NO. 200-009 DATE H 4.7.31

### 主脚取付金具取付ボルトの点検について

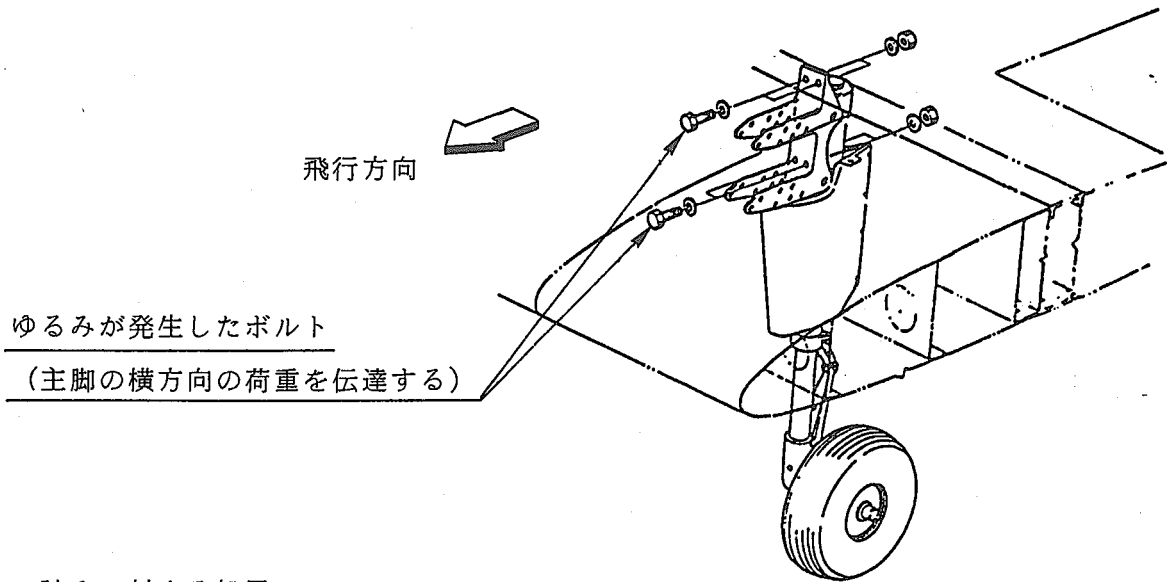
主脚取付金具取付ボルトに弛みが発生した事例が報告されました。当該機体の飛行時間は約1万時間であり、長期間の機体運用により微視的な構造部材の腐食、摩耗又は、防食塗膜の摩耗、劣化等が発生し、ボルトに弛みが発生したものと推定いたします。

本部位は、サービス・マニュアル上500時間毎に点検（脚取付部の点検）を要求しておりますが、今回、ボルトの弛み状況詳細を下図に紹介致しますので、当該ボルトの弛みに注意して点検を実施するようお勧めいたします。

#### 1. 弛みに対する処置

- (1) ボルト孔寸度検査 (MAX 6.604 mm まで許容されます。)
- (2) ボルト孔周辺のダイチェック
- (3) ボルトの外観検査又は新品のボルトと交換  
P/N AN174-7A (上側), NAS1104-13 (下側)
- (4) ナットを新品と交換  
P/N NAS679A4W
- (5) 正規トルク締付け (50~70 in-lbs)
